新竹縣政府工程查核代表照片表

拍攝日期：112.11.14

工程名稱：新竹縣婦幼館二樓增建工程

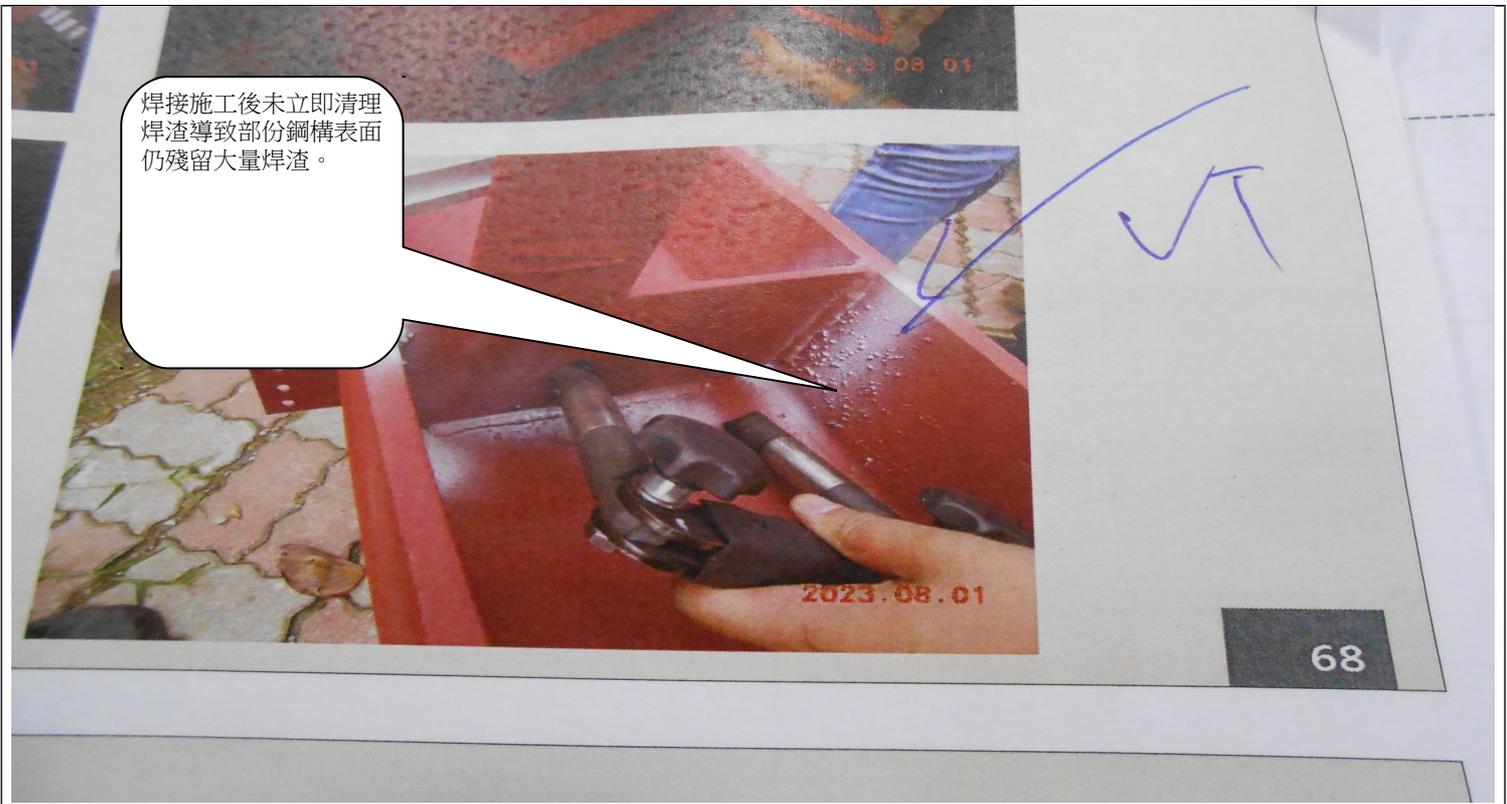
(鋼結構) 部份抽查合格焊道表面仍有相當明顯缺陷；外表相當粗糙不合規範。焊接施工後未立即清理焊渣導致部份鋼構表面仍殘留大量焊渣。

(鋼結構) 部份抽查合格焊道表面仍有相當明顯缺陷；外表相當粗糙不合規範。焊接施工後未立即清理焊渣導致部份鋼構表面仍殘留大量焊渣。(扣3點)

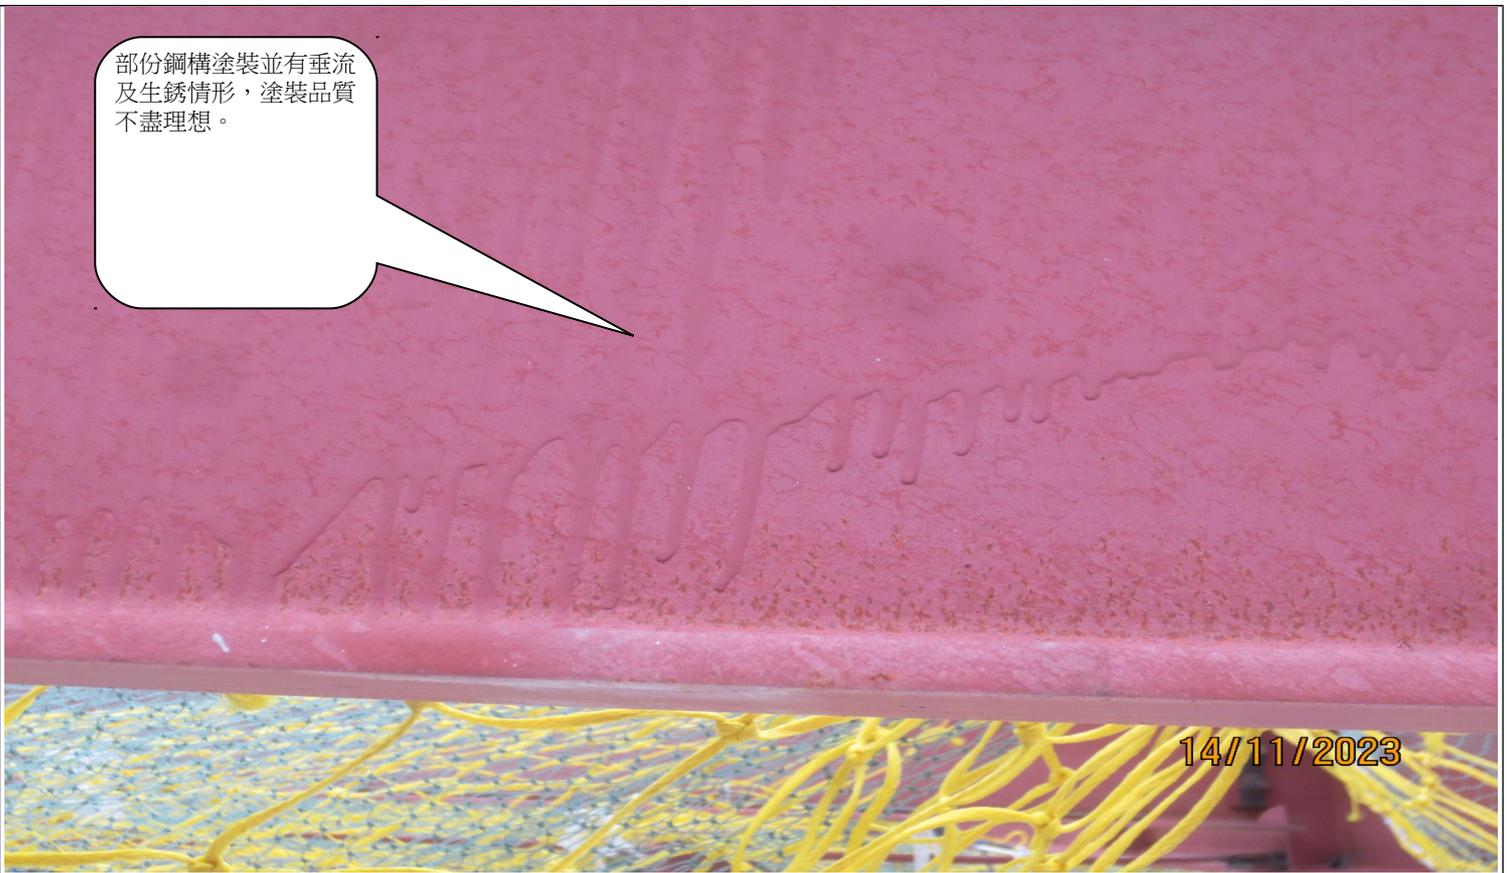
說明	(鋼構樑或柱)鋼構塗裝後，未確實保護漆膜，且鋼構表面有漆膜破損、脫落或刮傷，並有漆膜沾黏混凝土等現象，部份鋼構塗裝並有垂流及生銹情形，塗裝品質不盡理想。
----	--

部份鋼構塗裝並有垂流及生銹情形，塗裝品質不盡理想。

部份鋼構塗裝並有垂流及生銹情形，塗裝品質不盡理想。
